柏崎刈羽原子力発電所 6 号炉及び 7 号炉

敷地周辺海域の地質・地質構造に関する

コメント回答

東京電力株式会社

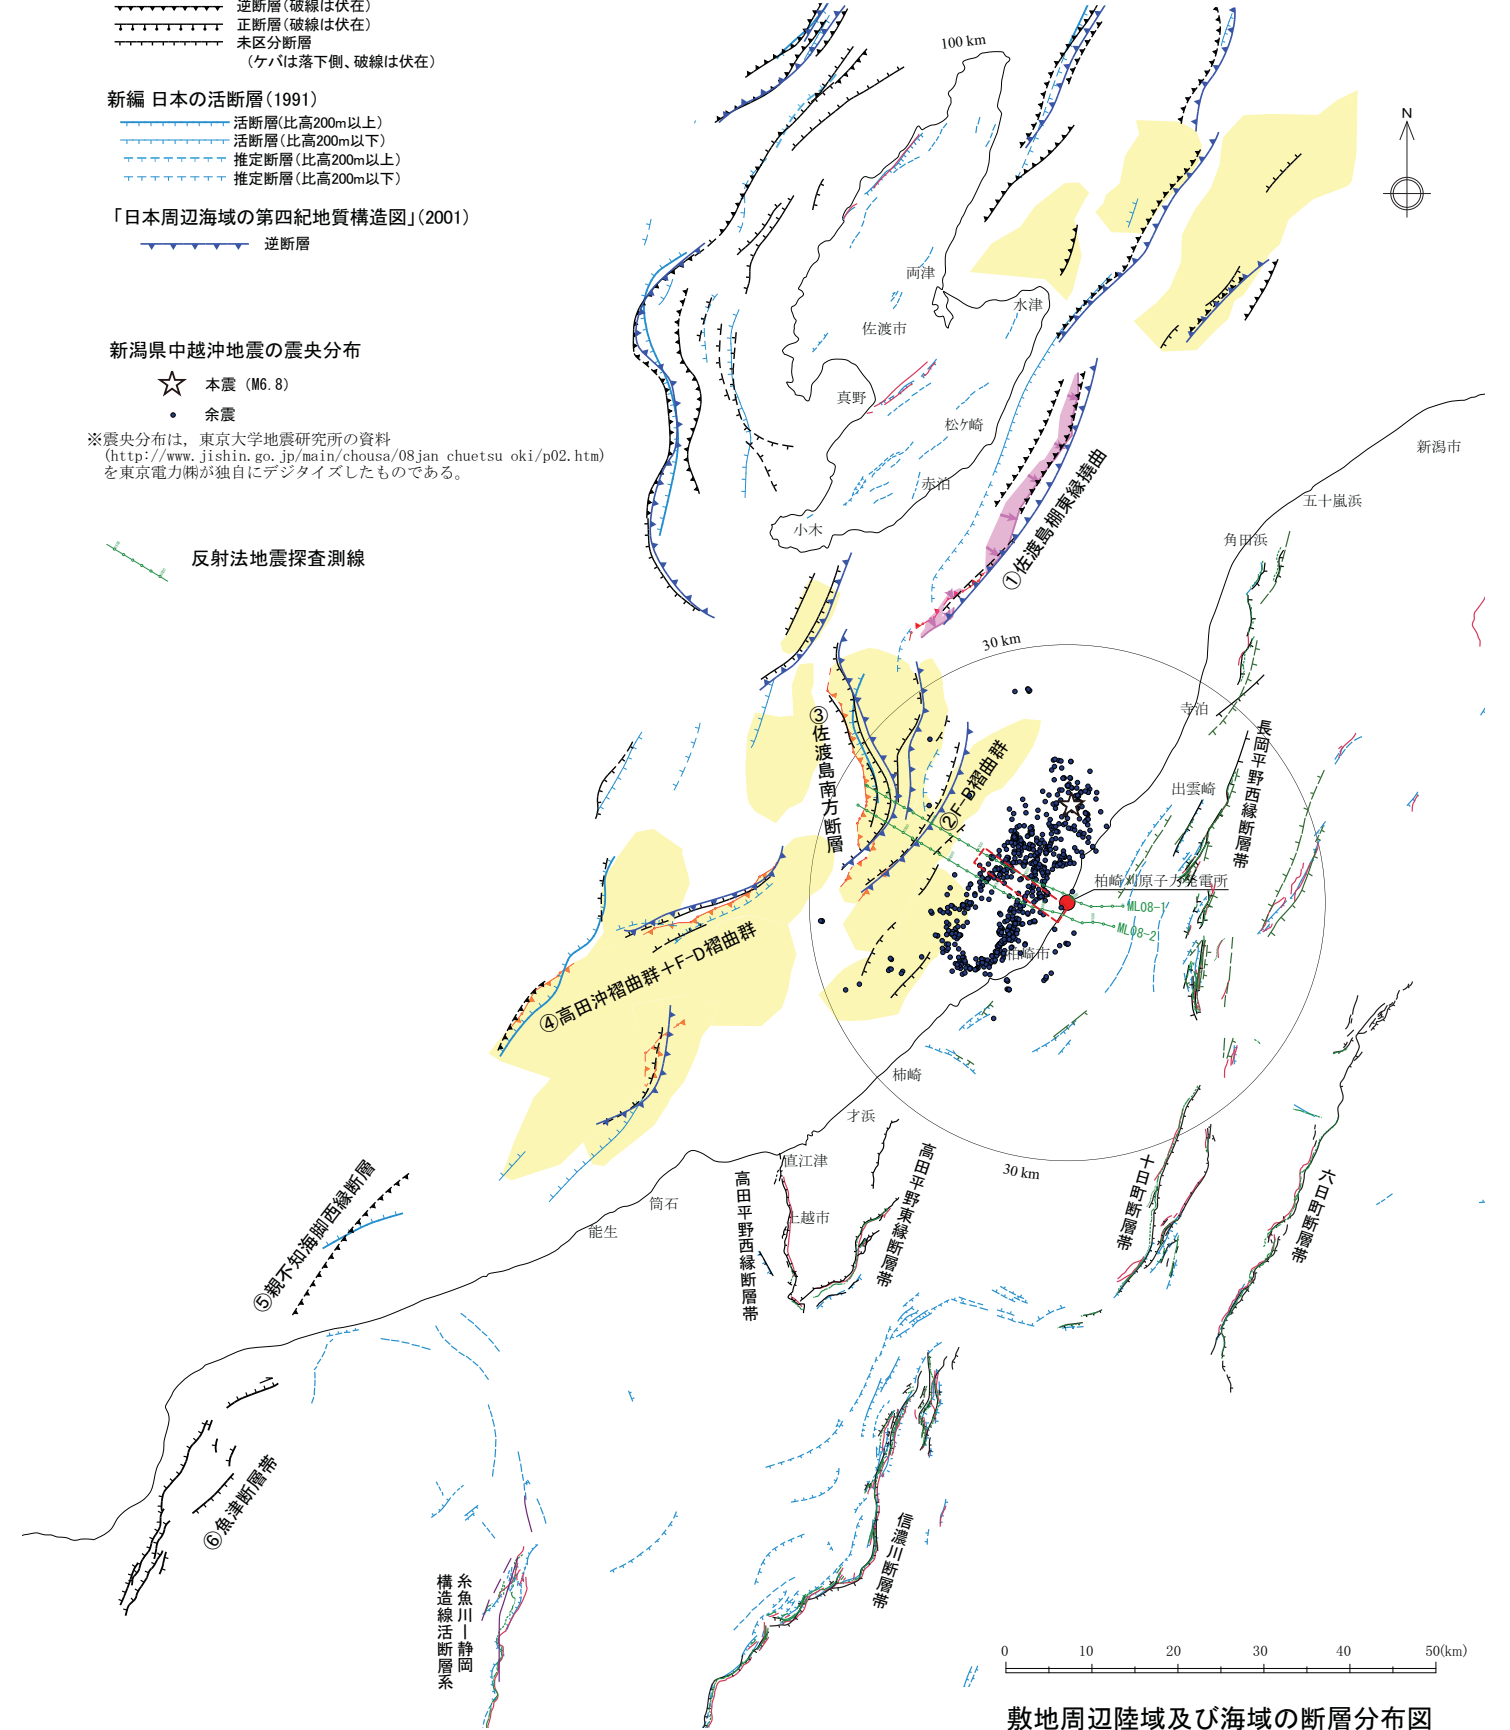
| コメント   | 説明概要  | 指摘時期                | 項         |
|--|---|---------------------|-----------|
| <p>F-B断層の発生確率について、連動検討の相手の発生頻度を比較するなどして説明性を向上すること。</p> | <p>文献調査や地形及び地質構造、断層の活動履歴などについて検討を行い、総合的に連動の可能性が低いと評価している。</p> | <p>H27/4/3 審査会合</p> | <p>82</p> |

| 検討内容     |                                   | 検討結果   |  |
|----------|-----------------------------------|--|--|
| 総合評価     |                                   | <ul style="list-style-type: none"> <li>・ 日本海における大規模地震に関する調査検討会報告書（H26 年 9 月）において②F-B 断層と④F-D 褶曲群＋高田沖断層の同時破壊は選定されていない。</li> <li>・ ②F-B 褶曲群と④F-D 褶曲群＋高田沖断層の間に活褶曲が存在せず、②F-B 褶曲群は短波長の褶曲が発達するのに対して④F-D 褶曲群＋高田沖褶曲群は長波長かつ緩やかな褶曲が発達しており、褶曲構造の形態が異なる。</li> <li>・ ②F-B 褶曲群、④F-D 褶曲群＋高田沖褶曲群はそれぞれ重力異常との対応関係が異なる。</li> <li>・ ②F-B 褶曲群、④F-D 褶曲群＋高田沖褶曲群は平均変位速度が異なる。</li> </ul> <p>以上のことから、②F-B 褶曲群と④F-D 褶曲群＋高田沖褶曲群の連動の可能性は低いと考えられる。</p> |  |
